Rapport de réunion

Projet : S.N.C.F.L. : CRM Sud à Rodange
Numéro de dossier : D3-24-0164 / Numéro projet CFL : 100807

Objet : Présentation des points spécifiques de l'avis scoping émis en date du 28.03.2025 nécessitant une concertation
Contenu du rapport d'évaluation des incidences sur l'environnement

Date : 20.05.2025, 9:00 h – 10:30 h

Plan d'installation de chantier

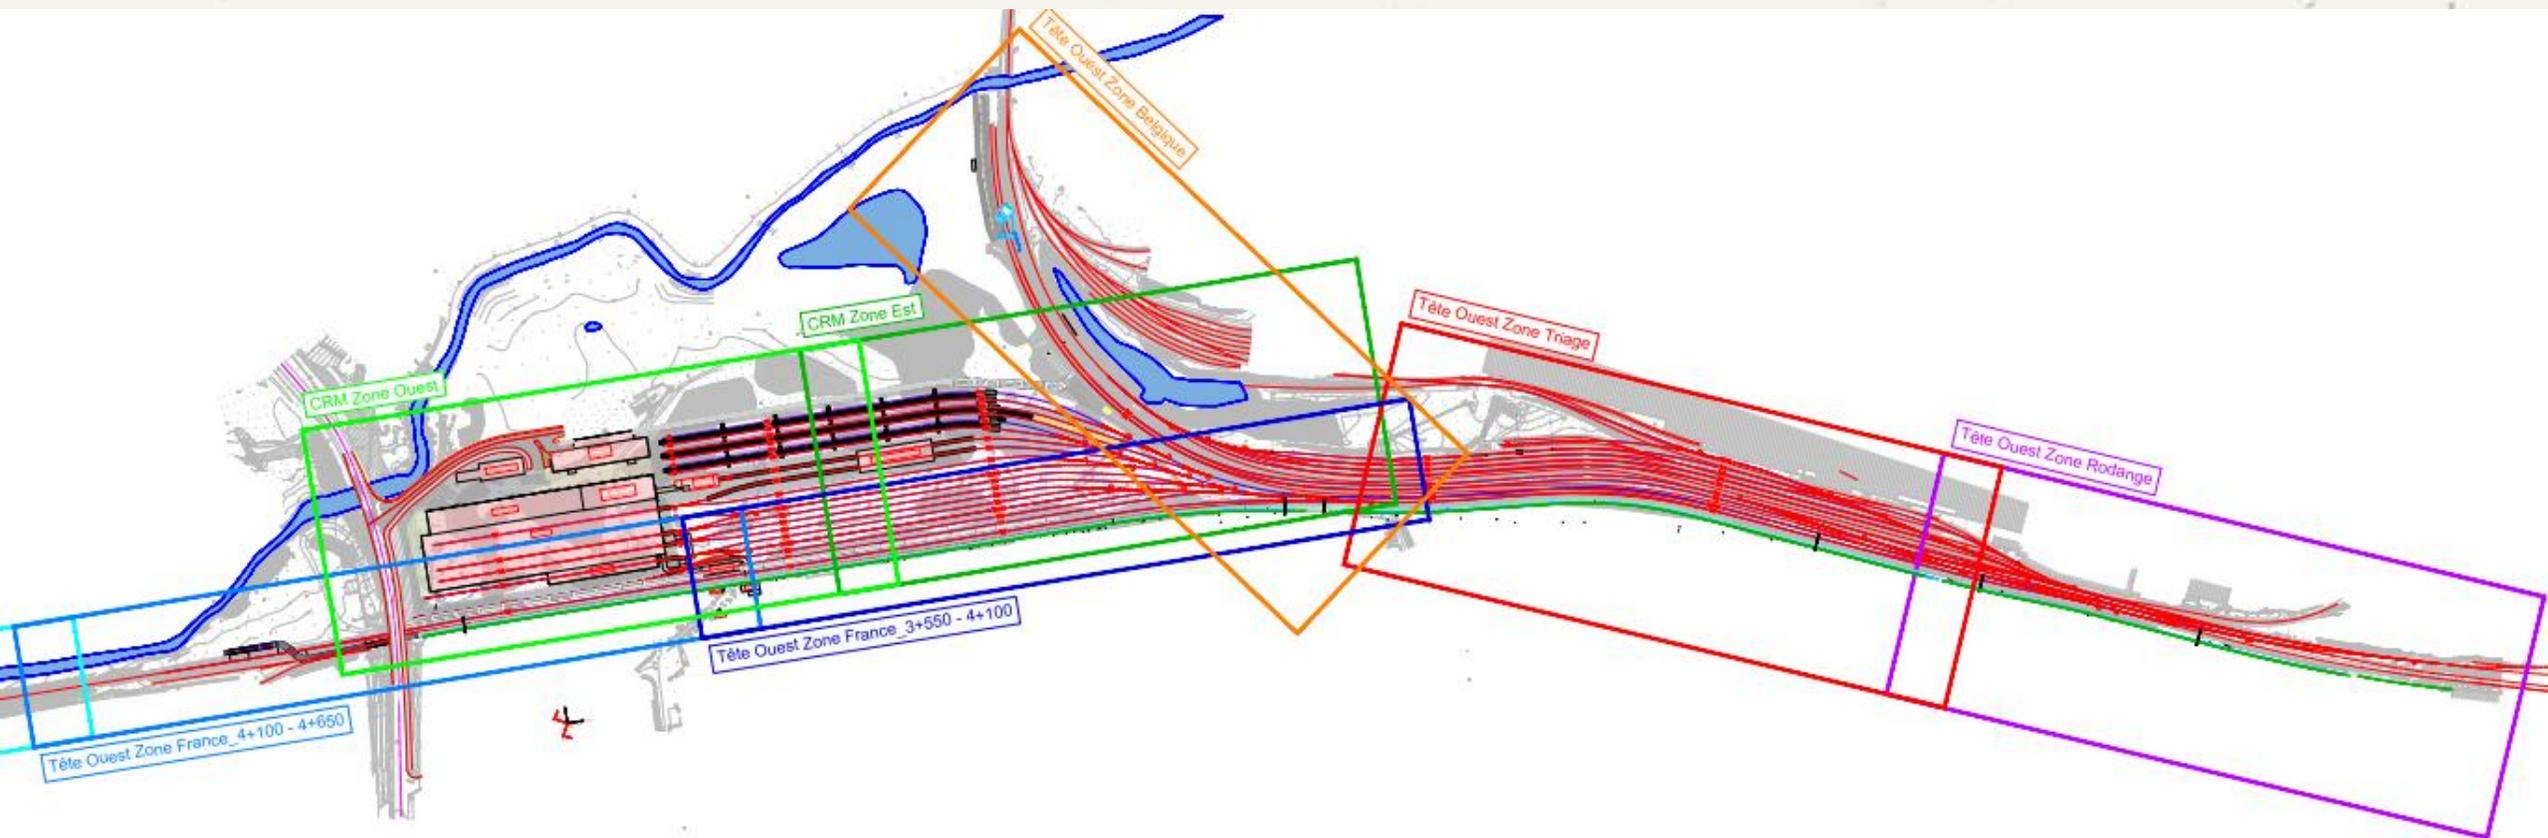
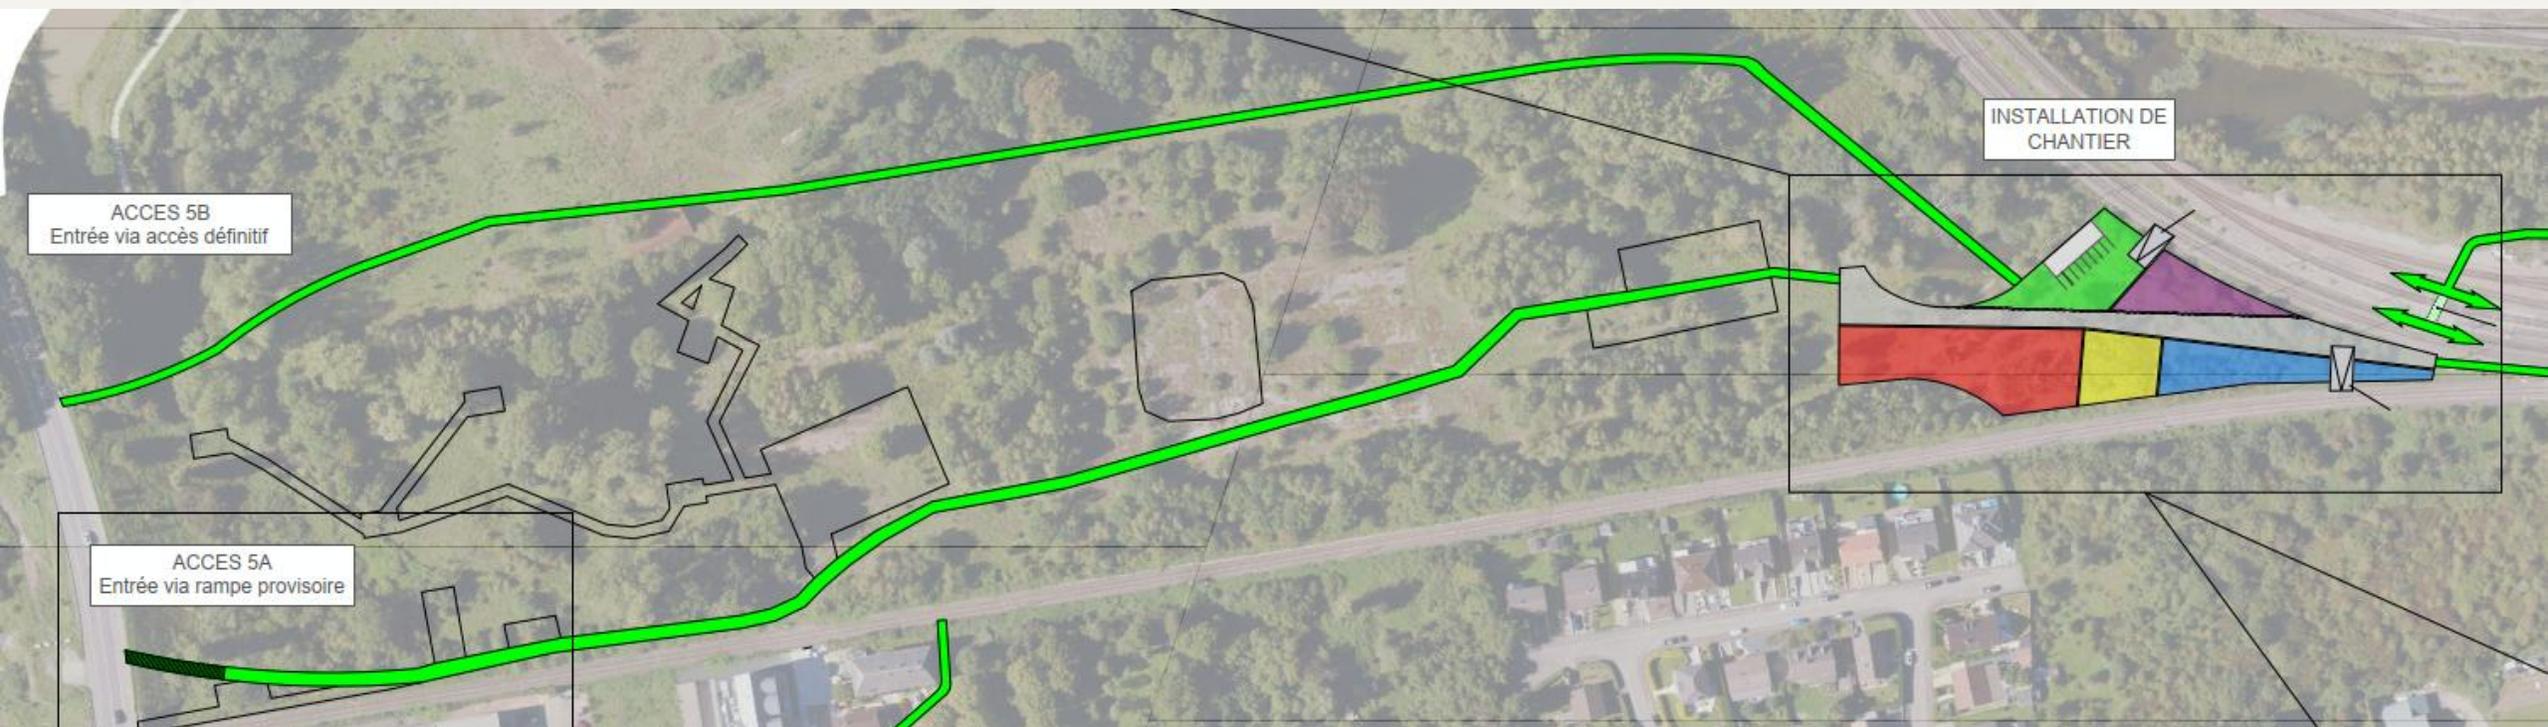
Il est cependant à noter que dans le cadre des travaux du projet « Tête ouest », une zone d'installation de chantier cruciale pour l'aménagement de ce projet serait à prévoir sur l'extrémité du site dédié au projet CRM Sud. De même, l'accès à cette zone d'installation de chantier se ferait via le site du projet CRM Sud.

Pour MECB, il est envisageable de ne pas considérer le projet « Tête ouest » dans le cadre des autorisations du projet CRM Sud. En fonction des aménagements prévus, des autorisations à part pour le projet « Tête ouest » peuvent être demandées pour ce projet (e.a. législations 'protection de la nature' et 'eau'). La zone d'installation de chantier et d'accès à cette zone prévue pour le projet « Tête ouest » sur le site du projet CRM Sud devrait alors faire partie de ces demandes d'autorisations. Ceci ne devrait pas amener de conflit en termes d'autorisations et la proposition de le considérer en tant qu'effet cumulatif dans le dossier EIE semble pertinente.

- 2.27. ANF demande des précisions au regard de l'emplacement de cette zone d'installation de chantier projetée vis-à-vis de la zone humide présente sur le site du projet CRM Sud dans ces environs. MOE indique que la zone de chantier telle que projetée n'est pas localisée au droit de la zone humide mentionnée. Les pistes d'accès ont également été prévues pour contourner et éviter d'impacter cette zone humide.
- 2.28. AGE demande que les modalités de gestion des eaux sur la zone de chantier projetée soient explicitées (drainage des voies, aire de chantier) dans le cadre de la demande d'autorisation liée au projet « Tête ouest ».
